Note de Sécurité Constructeur

Lève malade Advance, commercialisé par France Reval sous la référence 5481.00

Vérification des vis de fixation sous l'embase du lève malade

Type 1

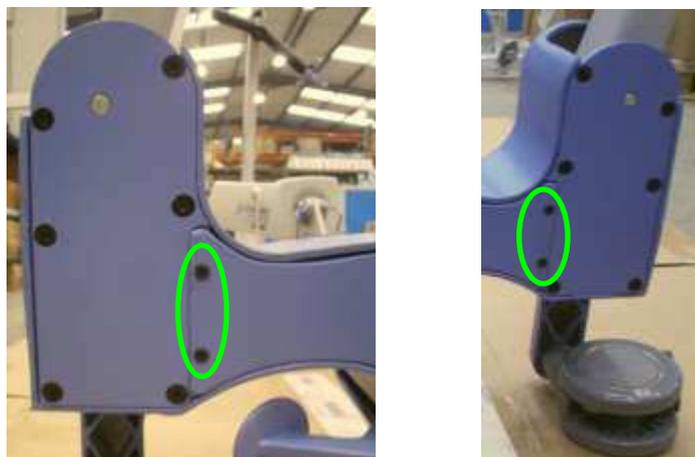
Trois types de vis ont été utilisés lors de la fabrication de ce lève malade avant juillet 2010 (voir photos ci-dessous, pas à l'échelle).

Si les vis de l'embase de votre lève malade sont noires et correspondent aux photos de vis type 1 ou type 2, l'appareil peut être utilisé comme tel et ne nécessite aucun changement de ces vis (voir photo ci-dessous).

Type 2

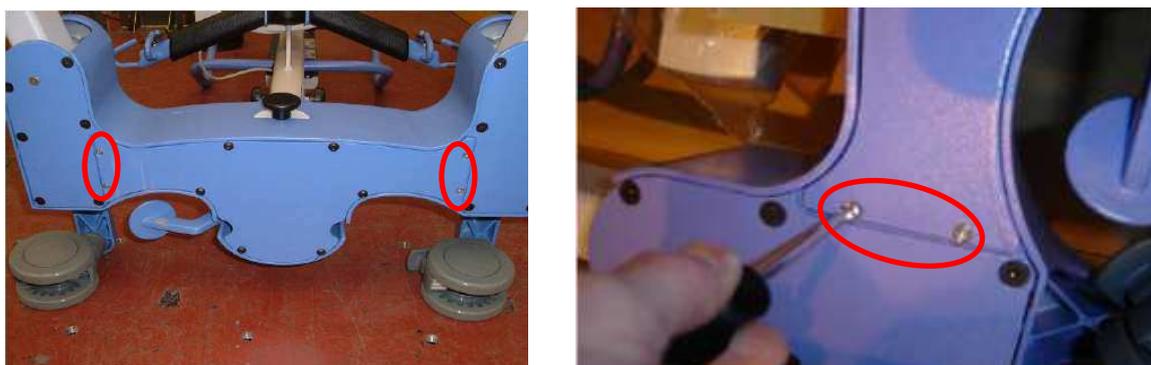
Si au contraire les vis de l'embase de votre lève malade sont argentées et correspondent à la photo de vis type 3, celles-ci doivent être remplacées (voir photo ci-dessous).

Dans ce cas, merci de revenir vers notre Service Après-Vente dans les plus brefs délais afin de procéder au changement de ces vis.
